Gemeinde Starzach

Bebauungsplan „Vogtäcker“

**Beteiligung gem.
§ 3 Abs. 1 BauGB und § 4 Abs. 1 BauGB**

**Beschlussfassung über die Abwägung der Stellungnahmen
durch den Gemeinderat der Gemeinde Starzach
in der Sitzung am
26.09.2023**

Anlage Deutsche Telekom

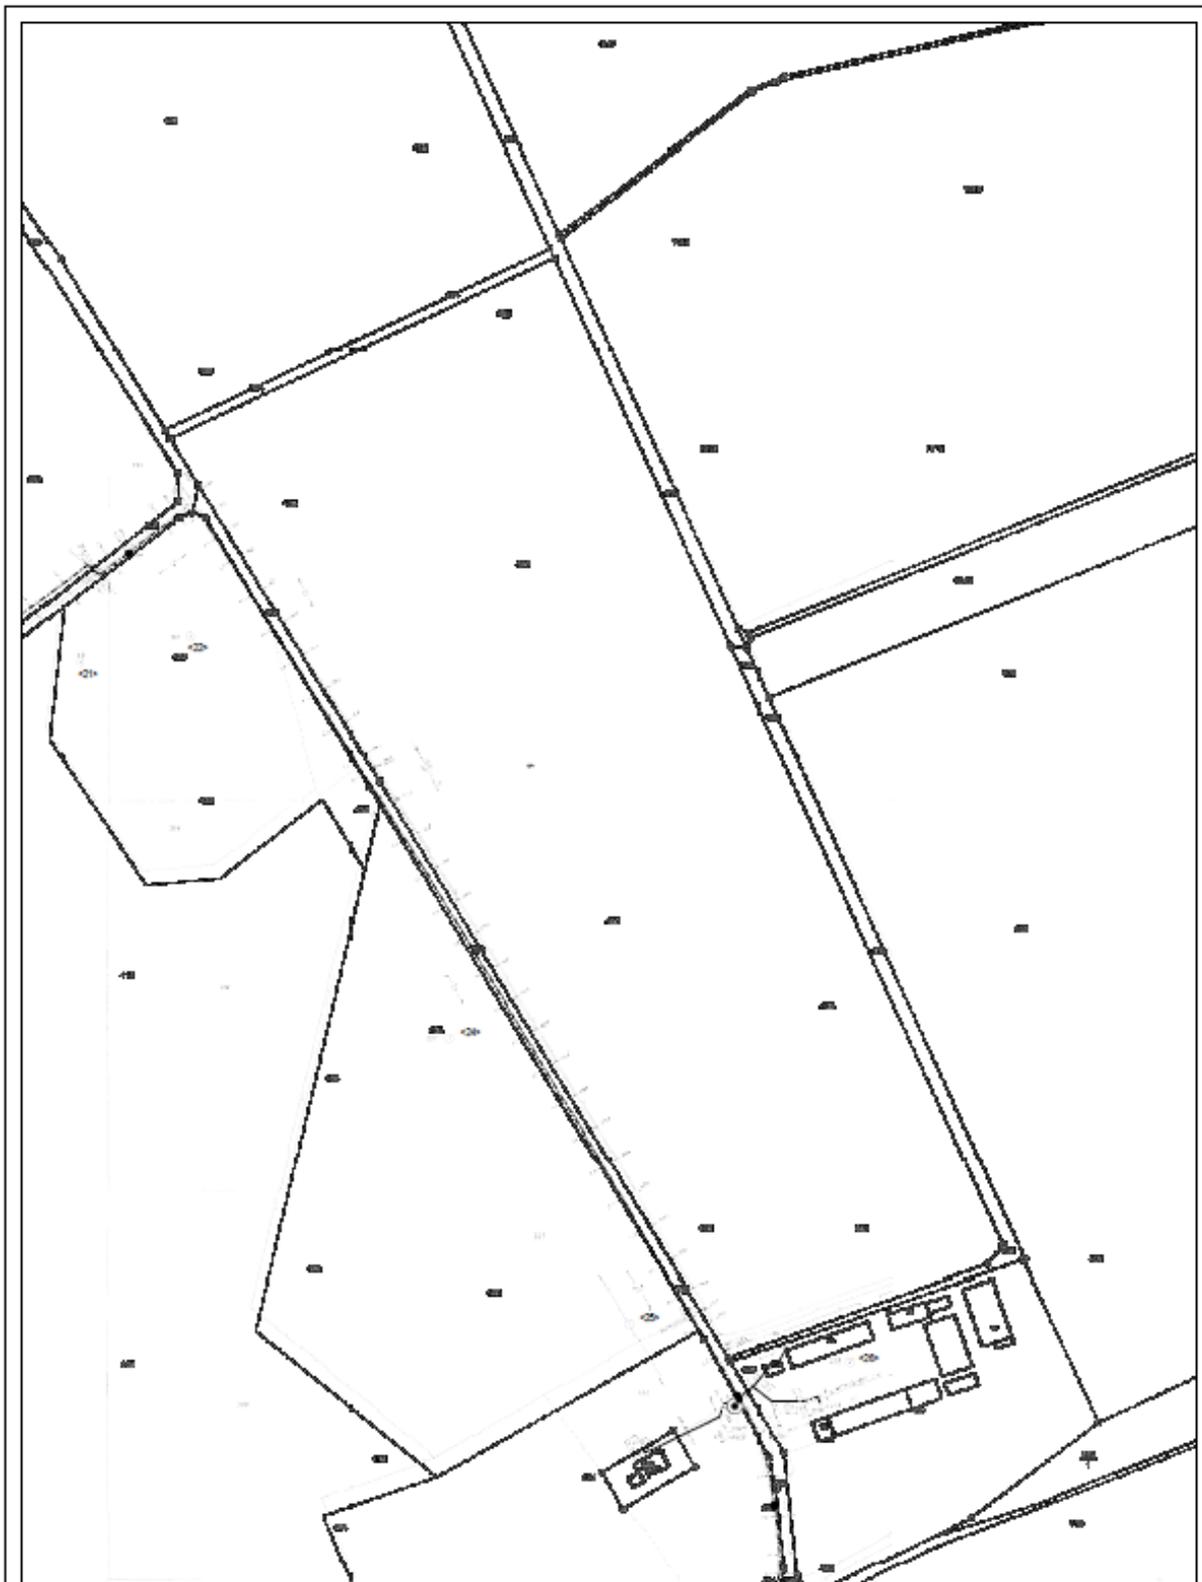
3	Deutsche Telekom	27.01.2022
Stellungnahme		Abwägungsempfehlung
I.	Gegen die Aufstellung des Bebauungsplanes haben wir keine Einwände, möchten jedoch auf folgendes hinweisen: im Planbereich befinden sich am westlichen Rand Telekommunikationslinien der Telekom, die aus beigefügtem Plan ersichtlich sind.	Kenntnisnahme.

<p>Je nach Bedarf des geplanten Bauprojektes sind mehr oder weniger Telekommunikationsinfrastruktur notwendig. Günstigenfalls ist nur eine Hauszuführung notwendig, die vom Bauherren bei unserem Bauherrenservice zu beantragen ist.</p> <p>Der/die Bauherren mögen sich bitte rechtzeitig vor Baubeginn über unser Internetportal des Bauherrenservice oder unserem Eingangstor für die Hauszuführungen melden.</p> <p>Die Kontaktdaten lauten: Tel. +49 800 3301903 Web: https://www.telekom.de/bauherren</p> <p><u>Hinweis:</u> Achtung seit 03.05.2021 neue Funktionspostfachadresse! Bitte nur noch diese benutzen, sie lautet: T_NL_Suedwest_Pti_32_Bauleitplanung@telekom.de</p> <p>Anlagen: Lageplan Telekomanlagen (Bestand)* <i>*Lageplan ist am Ende des Dokumentes zu finden.</i></p>	
Kenntnisnahme.
